PLAN DE PRÉVENTION DES RISQUES NATURELS PRÉVISIBLES DE SUBMERSION MARINE (PPRSM)

Marais de Dol Rapport de Présentation

Expertise du projet de plan de prévention des risques de submersion marine des marais de Dol (Ille-et-Vilaine)

Fiche qualité	
La mission du CGEDD qui a donné lieu à la rédaction du présent rapport a été conduite conformément au dispositif qualité du Conseil.	
Rapport CGEDD n° 010117-01	Date du rapport : avril 2015
Titre : Expertise du projet de plan de prévention des risques de submersion marine des marais de Dol (Ile-et-Vilaine)	
Commanditaire(s) : Ministre de l'écologie, du développement durable et de l'énergie	Date de la commande : 19 janvier 2015
Auteur(e)s du rapport (CGEDD) : Nicolas FORRAY et Dominique MARBOUTY	
Coordonnateur : Nicolas FORRAY	
Superviseuse : Marie Line MEAUX	
Relecteur : Dominique DAVID	
Nombre de pages du rapport (sans les annexes) :	44

Figure 4 : extrait colorisé du modèle numérique de terrain, Le Vivier-sur-mer : une situation préoccupante bien avant l'événement de référence. On distingue sur cette carte les cheminements possibles entre la mer et la zone arrière sans rencontrer d'obstacles supérieurs à 8,50 m NGF.

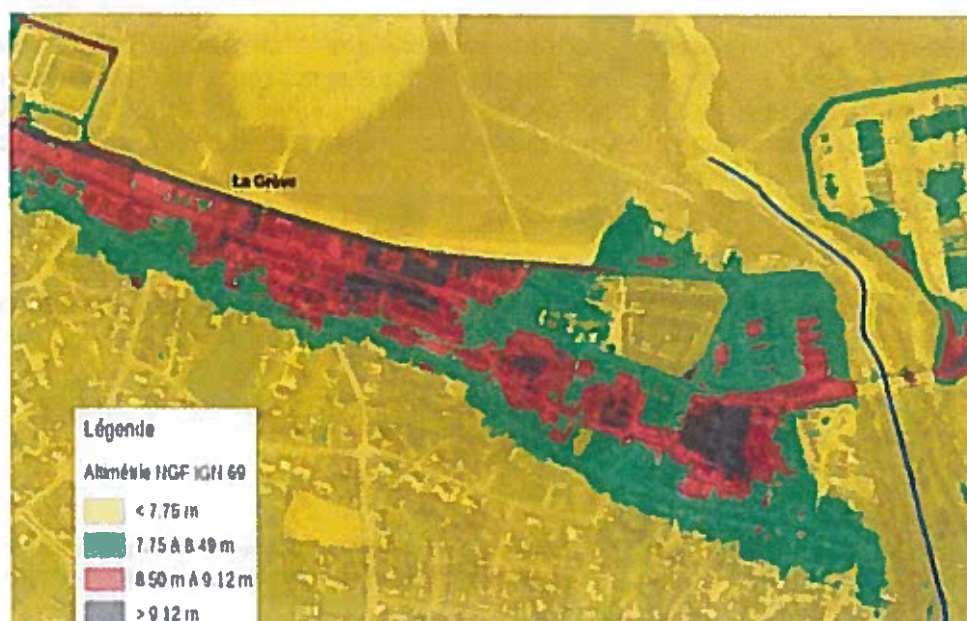
Au Vivier-sur-mer, la digue a été volontairement interrompue au droit du camping et du port départemental. Le cadastre met en évidence un arrêt de la propriété de l'ASA à l'ouest du port départemental. Un acte d'échange foncier aurait été signé entre l'ASA et la commune. Un talus existe ensuite sur 100 m. Enfin, de l'angle nord est du camping municipal au pont, il n'y a plus de digue sur 250 m, avec des cotes de terrain naturel comprises autour de 8,30 m NGF, une route entre 8,7 et 8,57 m NGF en pente vers le centre-ville, très en dessous de la cote 9,5 m proposée comme niveau de référence futur dans le dossier d'étude de danger. Nos entretiens font remonter cette altération de la digue à plus de trente ans.

La mission conclut que l'ASA n'est pas engagée sur ce tronçon manquant, qui relève aujourd'hui de la responsabilité générale de la commune. L'attention est attirée sur le fait qu'un simple remblai ne saurait constituer une réponse à cette situation d'absence de continuité. En cas de submersion, la responsabilité de la commune pourrait sans doute être recherchée.

Figure 11 : Vildé, zone à aménager

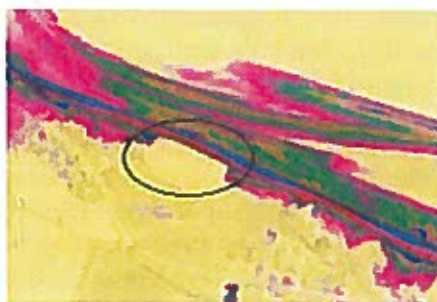
Ainsi, remblayer une partie de champ sur moins de 100 m, à côté du moulin, entre Vildé et Le Bout-de-la-Ville pour assurer à la digue une largeur continue d'au moins 30 m à 8 m NGF permettrait de sécuriser ce secteur isolé. Une opération analogue entre Bel-Air et La Quesmière serait à examiner.

Figure 12 : coupe du terrain et esquisse d'un remblai

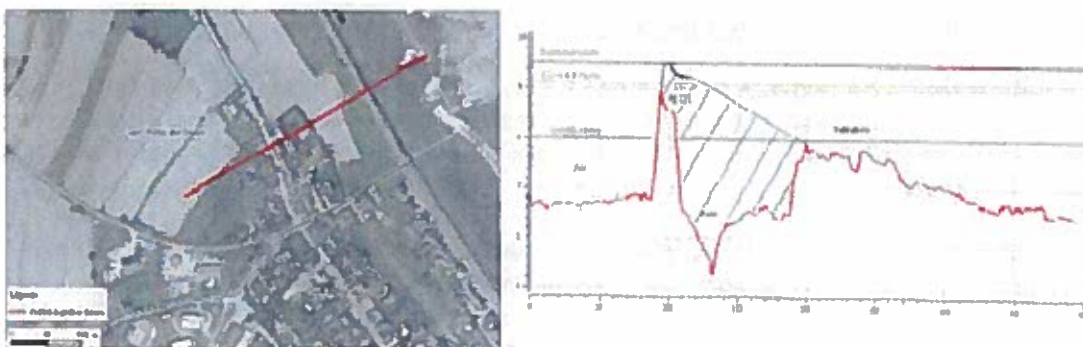
Pour Saint-Benoît, le remblaiement du terrain compris entre la route littorale, le blockhaus, l'ancien banc coquiller bâti et la rue de la baie devrait permettre de constituer un tertre. Sa présence améliorera la protection du bas bourg (une fois la digue rehaussée et l'hypothèse de ruine remplacée par celle d'une brèche, sur la digue allant jusqu'à Château Richeux). Il semblerait alors possible d'y prévoir une extension limitée de l'urbanisation, en continuité du bourg, et de permettre l'aménagement de la grande dent creuse située juste en face. Une vérification de l'organisation des écoulements est à prévoir.

Par contre, la parcelle de l'ancien projet de lotissement communal restera exposée à un réel risque et demeurera sans doute non urbanisable après travaux.

8. Stabilité interne des digues

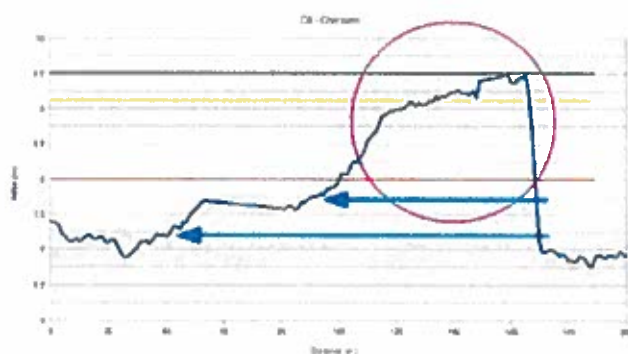
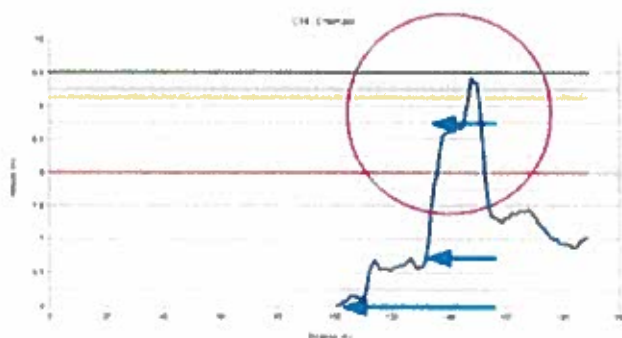
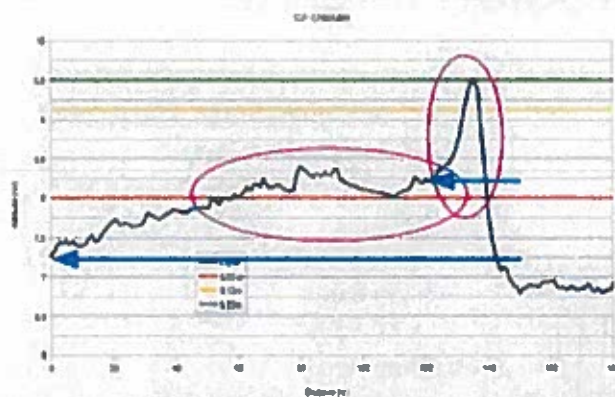
- Caractéristiques géométriques :
 - Digue large en base
 - > 40 m au dessus de 8,25 m NGF
 - Berme
 - 30 m à 7,6 m NGF
 - Point bas
 - 7,0 m GF
- Analyses :
 - Partie étroite de la digue :
 - Pas de susceptibilité au risque d'érosion interne
 - Avec terre-plein :
 - pas de susceptibilité au risque d'érosion interne

- Caractéristiques géométriques :
 - Digue large en base
 - < 30 m au dessus de 8,0 m NGF
 - Berme
 - 20 m à 6,5 m NGF
 - Point bas
 - 6,0 m GF
- Analyses :
 - Partie sommitale de la digue (8,75 m NGF) :
 - Susceptibilité au risque d'érosion interne
 - Partie basale (6,75 m NGF) :
 - Susceptibilité au risque d'érosion interne
 - Point bas (6,0 m NGF)
 - Susceptibilité au risque d'érosion interne

- Digue étroite en crête :
 - < 20 m au dessus de 8,25 m NGF
- Terre-plein
 - 50 m au dessus de 8,0 m NGF
- Point bas
 - 7,25 m NGF
